Oppdragsnavn **Bromstadruta reguleringsplan**
 Prosjekt nr. **1350046458**
 Kunde **Trondheim kommune**
 Notat nr. **3**
 Versjon **1**
 Til **Marte Bergitte Mangerud**
 Fra **Tor Lunde**
 Kopi **Randi Trøan**

Trafikksikkerhetsvurdering av sykkelveg med fortau i Bromstadvegen, Tungasletta, Ingvald Ystgaards veg og Granåsvegen

Dato 07.02.2022

Figur 3 Utsnitt av reguleringsplan, profil 200-500

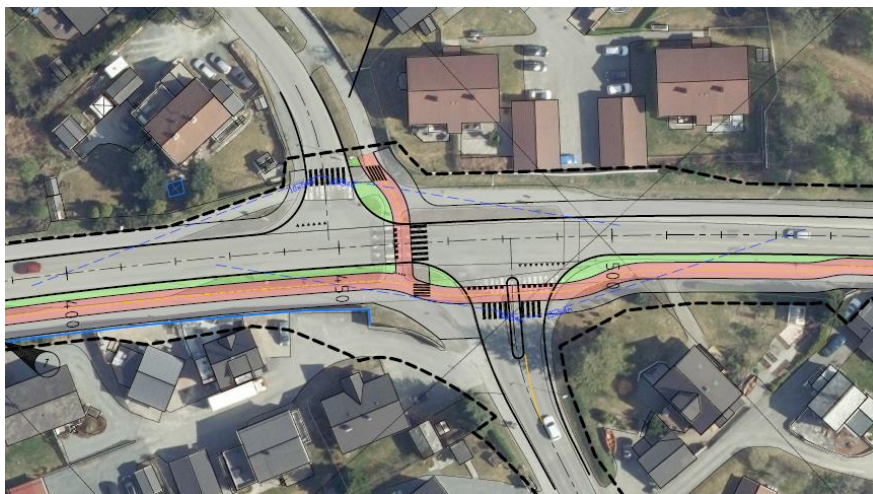
Adkomst til Bromstadvegen 41-45 «Bromstادتunet» inneholder mer enn 60 boenheter og vil ha stor biltrafikk, ÅDT 150+. Adkomsten ligger i lavbrekk for sykkelveg med fortau, og dette vil gi stor hastighetsspredning for de syklende langs sykkelvegen. **Foreslår at fellesadkomsten utformes som vegkryss pga. stor biltrafikk og at sykkelveg og fortau trekkes 5 m inn ihht N100 (2021), krav 4.8.1.** Det vil gi noe lavere hastighet i konfliktpunktet og gi mulighet for bil inn og ut av adkomst, å dele opp svingebevegelsen og vike for syklende på sykkelvegen.

Figur 6 Gangfelt mellom plattform og fortau mangler i illustrasjon

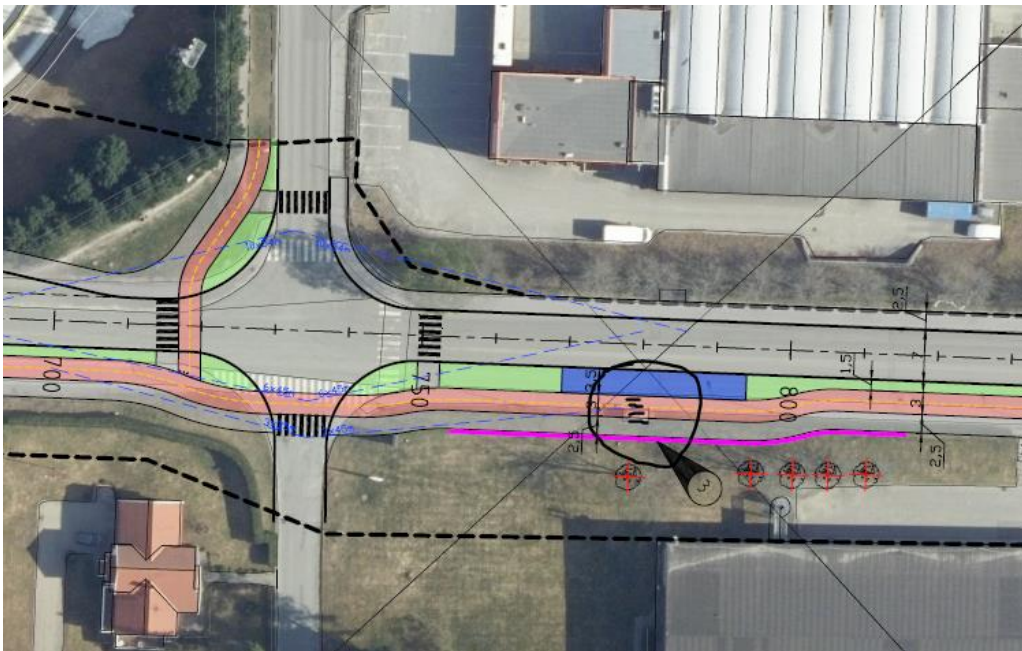
Kryss på forkjørsvog. Ikke venstresvingefelt, men mulighet for å passere kjøretøy som står inne i krysset og venter på luke i motgående strøm.

Sikt ok.

Innsving sykkelveg 5 m ok.

Gangfelt over Tungavegen er trukket ca 10 m inn, ok. UU krysser i gangfelt 90 g på kantstein, men lang omveg for gående.

Sykelkryssing ikke ok pga. forkjørsvog, se pkt 1.2. Sykelkryssing erstattes med gangfelt.

Figur 7 Rundkjøring Bromstadvegen/Tungasletta

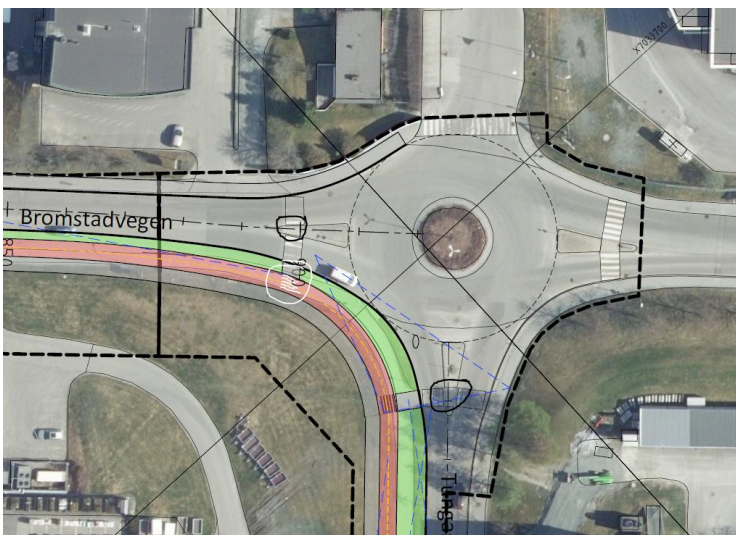
Gangfelt over ny sykkelveg mangler i vestre arm av rundkjøringa (hvit sirkel).

De gamle deleøyne i tilfartene til rundkjøringa er for smale til at gående med sykkel eller barnevogn kan dele opp kryssingsbevegelsen, krav 2m (svarte sirkler).
